RESOLUCIÓN No. 2655 DEL 10 DE NOVIEMBRE DE 2025, ARMENIA QUINDIO

"POR MEDIO DE LA CUAL SE NIEGA UN PERMISO DE VERTIMIENTO DE AGUAS RESIDUALES DOMÉSTICAS PARA UNA VIVIENDA CAMPESTRE CONSTRUIDA EN EL PREDIO DENOMINADO 1) UR VILLAS DEL CAFÉ ETAPA I CASA 34, UBICADO EN LA VEREDA PUEBLO TAPADO DEL MUNICIPIO DE MONTEMNEGRO (Q) Y SE ADOPTAN OTRAS DISPOSICIONES"

EXPEDIENTE 9369-2025

**CONCEPTO TÉCNICO DE NEGACIÓN PARA TRÁMITE DE PERMISOS DE VERTIMIENTOS
CTPV: 447 de 2025**

Imagen 1. Esquema corte de Tanque Séptico y FAFA.

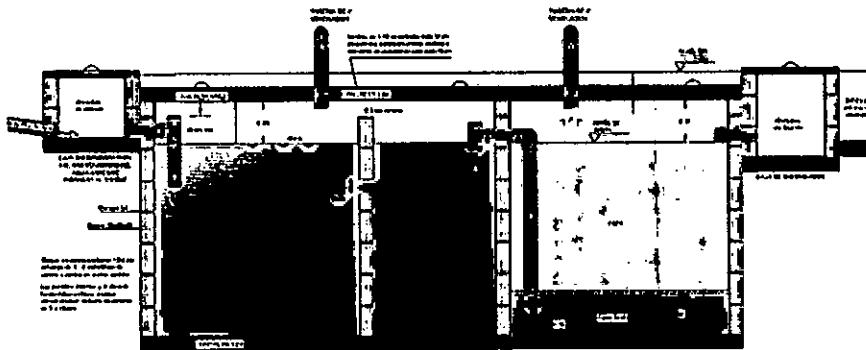
Tanque séptico: En memoria de cálculo y planos se propone y muestra que el tanque séptico es en material de mampostería de doble compartimento, calculado con un caudal de 0.034L/seg, y una relación largo:ancho de 1.9:1 siendo sus dimensiones internas (en contacto con el agua) de 1.0m de ancho X 1.0m de largo X 2.20m de altura útil en el 1^{er} compartimento, en el 2^{do} compartimento, las dimensiones son 1.0m de ancho X 0.90m de largo X 2.20m de altura útil con un volumen final construido de 4180 Litros (Este sistema no cumple el artículo 173 de la resolución 0330 de 2017, en cuanto al 2/3 del primer compartimento y la relación largo ancho).

Filtro Anaerobio de Flujo Ascendente FAFA: En memoria de cálculo y planos se propone y muestra que el Filtro FAFA, corresponde a un tanque en mampostería, anexo al tanque séptico el cual tiene las siguientes dimensiones de 1.0m de ancho X 0.80m de largo X (sin Especificar) de altura útil, con un volumen de 1240 Litros. Como volumen mínimo requerido según el diseño.

Disposición final del efluente: Como disposición final de las aguas residuales domésticas tratadas se diseña 1 pozo de absorción. La tasa de percolación obtenida a partir de los ensayos realizados en el sitio es de 5.19 min/pulgada, de absorción media rápida. Se obtiene un área de absorción de 11.76m² Con dimensiones de 1.50m de diámetro y 2.50m de Profundidad útil.

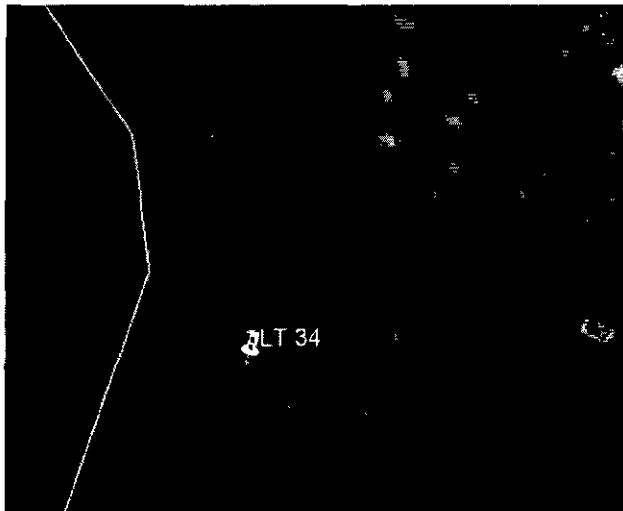
En visita técnica se evidenció que el sistema séptico, en los módulos de trampa de grasas, tanque séptico y pozo de absorción varían y difieren en cuanto las dimensiones propuestas en la documentación.

Por último, el documento técnico "sistema de disposición de aguas residuales existente" en su página No. 93, menciona que el sistema séptico se construyó bajo la norma resolución 1096 del 2000 (RAS 2000), motivo por el cual el sistema séptico existente no cumple con los parámetros y criterios técnico establecidos en la normatividad ambiental vigente, resolución 0330 de 2017.

Así las cosas, esta corporación procede a realizar validación de la información allí consignada, mediante el análisis de regresión en el tiempo por medio de las herramientas de los sistemas de información geográfico (SIG), determinando que para septiembre de 2018 el predio 1) UR VILLAS DEL CAFÉ ETAPA I CASA 34 (ARBORETO). Era un lote completamente vacío. Ver imagen.

Lo cual permite deducir que el sistema de tratamiento de aguas residuales domésticas se construyó posterior a la entrada en vigencia de la resolución 0330 de 2017, modificada por la resolución 799 de 2021.

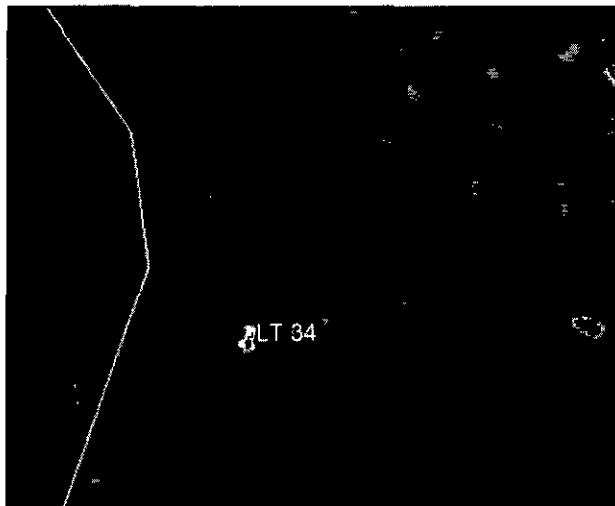
En visita técnica se evidenció que el sistema séptico, en los módulos de trampa de grasas, tanque séptico y pozo de absorción varían y difieren en cuanto las dimensiones propuestas en la documentación.

Por último, el documento técnico "sistema de disposición de aguas residuales existente" en su página No. 93, menciona que el sistema séptico se construyó bajo la norma resolución 1096 del 2000 (RAS 2000). motivo por el cual el sistema séptico existente no cumple con los parámetros y criterios técnico establecidos en la normatividad ambiental vigente, resolución 0330 de 2017.

Así las cosas, esta corporación procede a realizar validación de la información allí consignada, mediante el análisis de regresión en el tiempo por medio de las herramientas de los sistemas de información geográfico (SIG), determinando que para septiembre de 2018 el predio 1) UR VILLAS DEL CAFÉ ETAPA I CASA 34 (ARBORETO). Era un lote completamente vacío. Ver imagen.

Lo cual permite deducir que el sistema de tratamiento de aguas residuales domésticas se construyó posterior a la entrada en vigencia de la resolución 0330 de 2017, modificada por la resolución 799 de 2021.
